Comune di SAMPEYRE

Lavori di rifacimento ed estensione rete fognaria a servizio delle frazioni Becetto, Graziani e Durandi con realizzazione nuovo impianto di depurazione

Livello di progettazione:	PROGETTO DEFINITIVO
Oggetto elaborato:	<p>CONFERENZA DEI SERVIZI AI SENSI DELLA LEGGE N. 241 DEL 07.08.1990 E S.M.I. FINALIZZATA ALL'APPROVAZIONE del PROGETTO DEFINITIVO</p> <p>Risposta richiesta integrazioni 1a riunione telematica del 25 novembre 2022</p>

COMMESSA	Livello di progetto	Categoria di progetto	Tipo elaborato	N. elaborato	REV.	DATA
SG00490	DE	GE	TX		00	12.12.2022

Grafico della scala di deflusso della condotta fognaria esistente

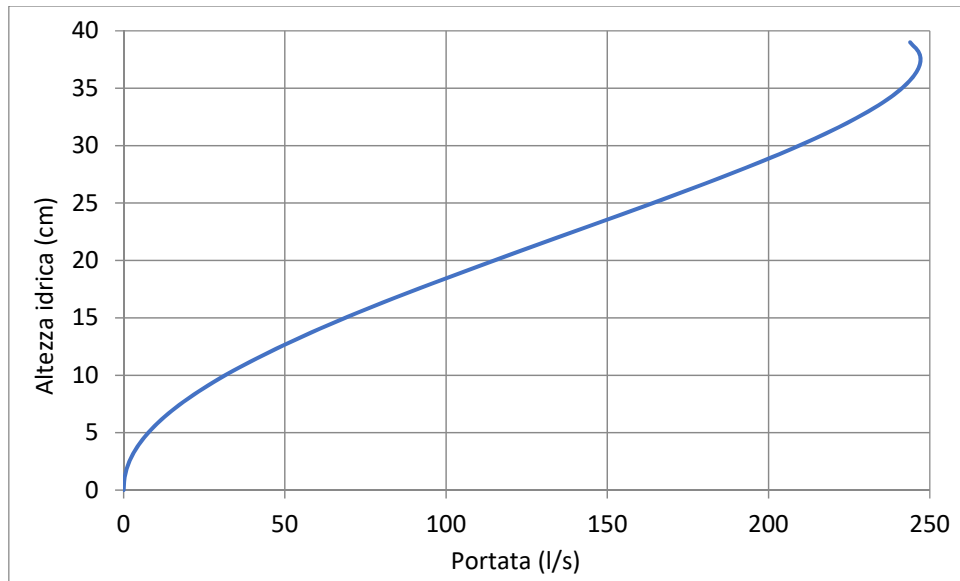
“con riferimento ai contenuti della SCHEDA D'INTERVENTO PROGETTO ENTE PROPONENTE, nonché della RELAZIONE TECNICA – Cap. 2, circa l'attuale smaltimento dei reflui fognari in tempo di pioggia per via degli sversamenti “che hanno luogo sul suolo all'altezza del pozzetto di innesto della tubazione in cls DE 400 mm in quella di nuova realizzazione in Pead DE 180 mm”, si chiede di verificare se l'intervento in progetto risolve tale problematica in quanto, nel sito considerato, non è prevista la realizzazione di sfioratori di piena. In caso contrario devono essere forniti i dati tecnici (elaborati grafici compresi) relativi a tali manufatti;”

La scala di deflusso (relazione altezza idrica – portata) della tubazione in esame è riportata nel grafico e tabella seguenti, dai quali si evince che la condotta esistente è in grado di convogliare una portata massima di circa 245 l/s. La portata di tempo secco (0,74 l/s) transita nella condotta con un'altezza idrica inferiore a 2 cm (percentuale di riempimento circa 5%) ed una velocità di 0,5 m/s.

La portata massima di pioggia con tempo di ritorno 20 anni (208 l/s) transita nella condotta con un'altezza idrica di 30 cm (percentuale di riempimento 75%) ed una velocità di circa 2 m/s.

La condotta esistente è verificata dal punto di vista idraulico, consentendo il corretto smaltimento delle portate di dimensionamento (media in tempo secco e massima di pioggia).
